OGGETTO: Procedimento di Verifica di assoggettabilità a VIA ai sensi dell'art. 19 del D.Lgs. 152/2006 relativa al "PROGETTO PER LA REALIZZAZIONE DI UNA DISCARICA PER RIFIUTI NON PERICOLOSI IN LOCALITÀ CICELLA" - Comune di FURCI (CH) - TRASMISSIONE ULTERIORI INTEGRAZIONI.

**CONTRODEDUZIONI ALLA RELAZIONE ISTRUTTORIA DEL GRUPPO DI LAVORO VIA –
GIUDIZIO VIA 2856 del 21.12.2017**

**Progetto per la realizzazione di una discarica per Rifiuti non Pericolosi in Loc.tà CICELLA nel
comune di FURCI (CH)**

Ubicazione sondaggi geognostici: In bianco sondaggi pregressi realizzati nel 2007, in rosso sondaggi realizzati nel 2016, in azzurro sondaggi attrezzati a piezometro realizzati nel 2016.

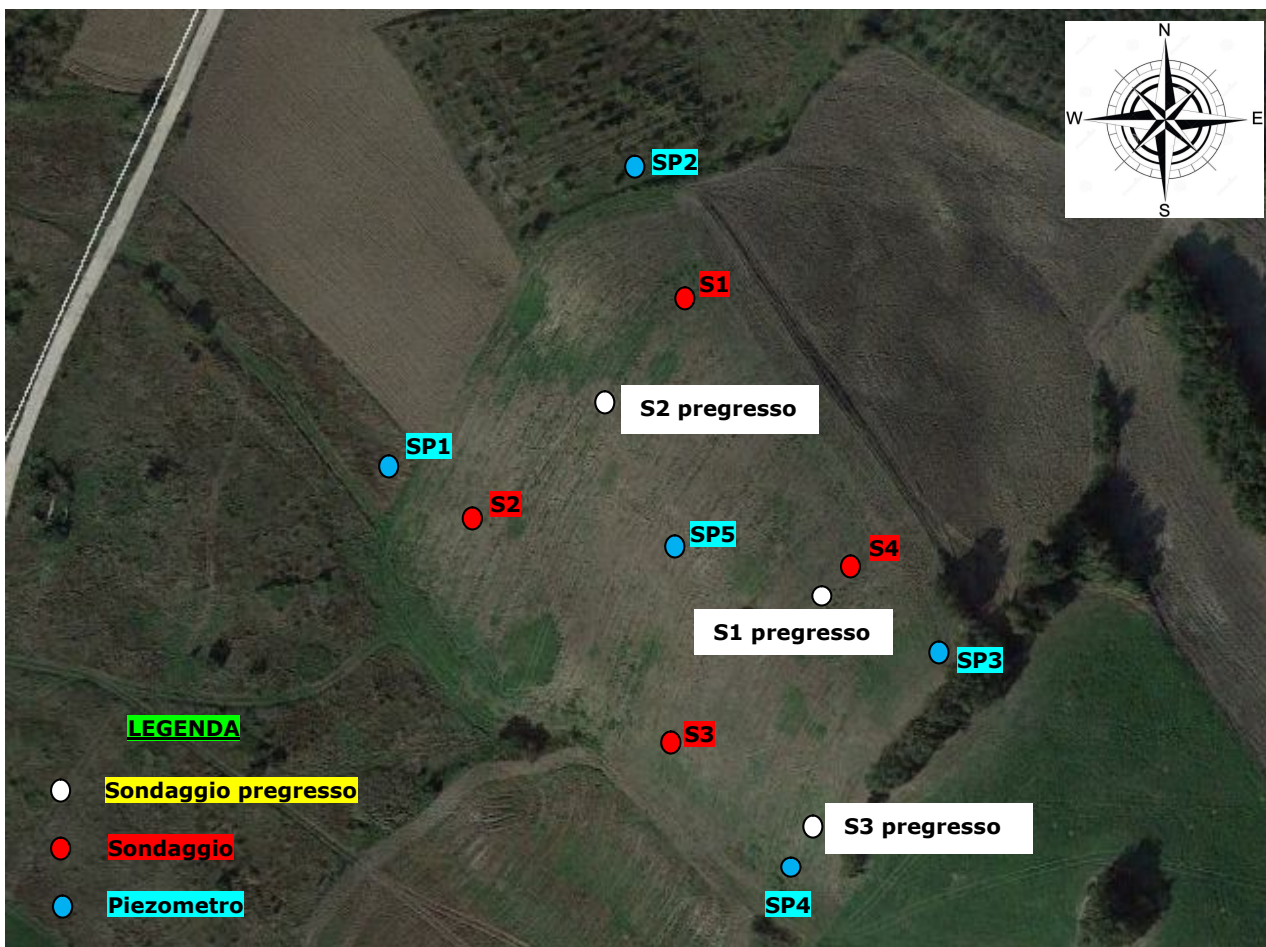
A tal riguardo, richiamato quanto espresso da ARTA (nota prot. n. 9298 del 12.02.2017) relativamente alla valutazione della massima escursione della eventuale falda, è da evidenziare che la modalità con cui è stato effettuato il monitoraggio della soggiacenza non dà chiare informazioni ai fini della distinzione tra la presenza di "falda" o meno e che, pur nella considerazione che il primo monitoraggio sia stato influenzato dalle precipitazioni meteoriche, i soli risultati ottenuti nella seconda campagna non possono oggettivamente escludere la presenza di una effettiva circolazione idrica sotterranea, tanto è vero che ad esempio non si hanno informazioni sulla potenziale risalita delle acque nel tempo.

Infatti, a differenza di quanto richiesto nella riunione del 16/6/2016 "Al fine di assicurarsi che non vi sia infiltrazione di acqua di percolazione si ritiene opportuno isolare la porzione dei piezometri a contatto con le litologie interessate dai materiali eluviali – colluviali, installando la porzione filtrante del piezometro solo nella porzione di terreno potenzialmente acquifero" i piezometri risultano realizzati in modo da essere fenestrati per un ampio tratto nella porzione eluviale-colluviale. Per quanto detto, si ritiene necessario chiedere l'integrazione dello studio geologico/idrogeologico, secondo quanto segue:

- realizzare almeno n. 1 piezometro ubicato nei pressi dei sondaggi in cui è stato rilevato un maggiore spessore della coltre eluviale/ colluviale; a tal fine si indica il punto di indagine denominato SP5, attestandolo non oltre i primi 50 cm nelle argille grigio scure;

Risulta inoltre necessario eseguire un nuovo monitoraggio della durata di almeno 15 giorni della soggiacenza su tutti i piezometri, con le modalità di seguito descritte:

Nel mese di agosto 2016, quando sono stati realizzati i piezometri ed i sondaggi, tutte le colonne stratigrafiche sono risultate prive di acqua e/o di evidenti livelli permeabili saturi, ed i piezometri risultavano privi di acque. Il substrato marnoso, su cui sarà impostato il bacino di discarica presenta coefficienti di permeabilità K (determinati in sito) compresi tra 10^{-7} e 10^{-8} m/sec risultando impermeabile.

I tratti fenestrati dei piezometri si estendono fino a -3 m dal p.c. interessando i depositi limoso-argillosi delle argille varicolori che sovrastano il sottostante substrato marnoso argilloso impermeabile. La fase realizzativa dei sondaggi e dei piezometri ha visto assente ARTA seppur informata dell'inizio dei lavori. Non è stato possibile confrontarsi con ARTA per definire la profondità da cui partire con la posa dei tubi fenestrati.

Si hanno colonne d'acqua molto inferiori alla lunghezza del tratto fenestrato dei piezometri, con valori più bassi nei piezometri SP1, SP2, SP5 ubicati nei tratti di versante più acclivi dove le acque di pioggia defluiscono velocemente verso valle permeando in minor misura i terreni superficiali.

Nei piezometri SP3 ed SP4, ubicati in tratti di versante meno acclivi e/o subpianeggianti, il ristagno di acque si riflette sui piezometri che mostrano colonne d'acqua maggiori. Le colonne d'acqua sono contenute nel fondo dei piezometri costituiti dalle marne argillose impermeabili, quindi sono acque percolate dagli strati superficiali nei periodi di pioggia, e accumulate nel fondo dei piezometri impermeabile, che funge da serbatoio.

Infatti, una volta spurgato i piezometri e rimosso le acque depositate nel loro fondo, a distanza di 24 ore si è avuta ricarica nulla proprio perché vi è assenza di falda nel substrato marnoso argilloso e si era esaurita la percolazione dall'alto dovuta alle piogge dei giorni precedenti.
